Klargörande om nya ISSF regler och kolvar

Uppdaterade 2026-10-18

Bild 1

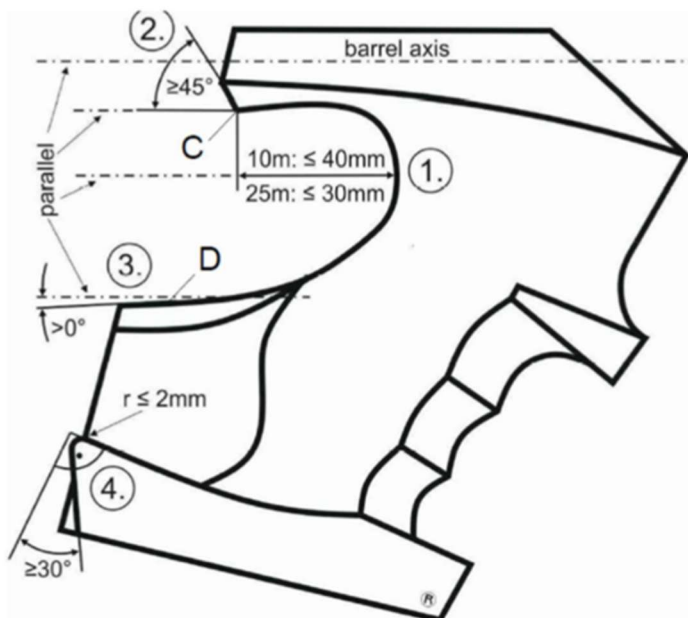
Regel 8.4.1.1a gäller fortsatt, dvs ”Ingen del av kolven eller pistolen får vara utsträckt eller vara utförd så sätt att stöd erhålls utanför handen.

Bild 2, åtgärdande av mått 1 och 2

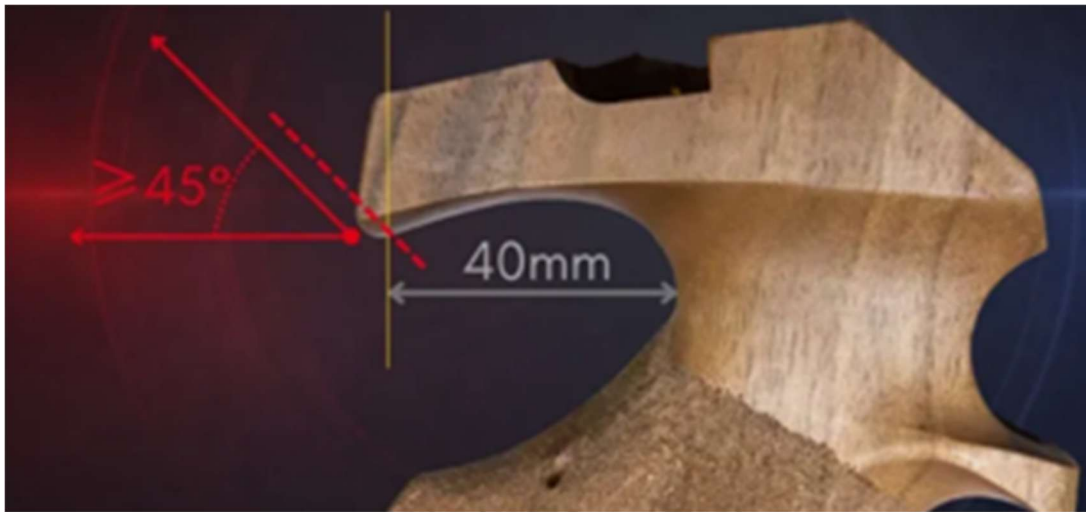
1. **Djupet tumvecket**, från innersta punkten till kolven ska ”släppa” från huden. 25m max 30mm, 10 m max 40mm djupt. (se även bild 2)
2. **Vinkel änden**, ska vara minst 45 grader relativt piplinjen. (Se även bild 2)
3. **Kurvaturen D** ska vara negativ, den får inte vara horisontell med pipan eller gå uppåt
4. **Underhandstödet**, minst 30 grader vinkel **relativt handunderstödet**, radie max 2mm. Se bild 3 (jag får således kapa bort det trä som syns vänster om smygvinkeln). OBS att det gäller enbart handundersstödet, inte själva kolven.
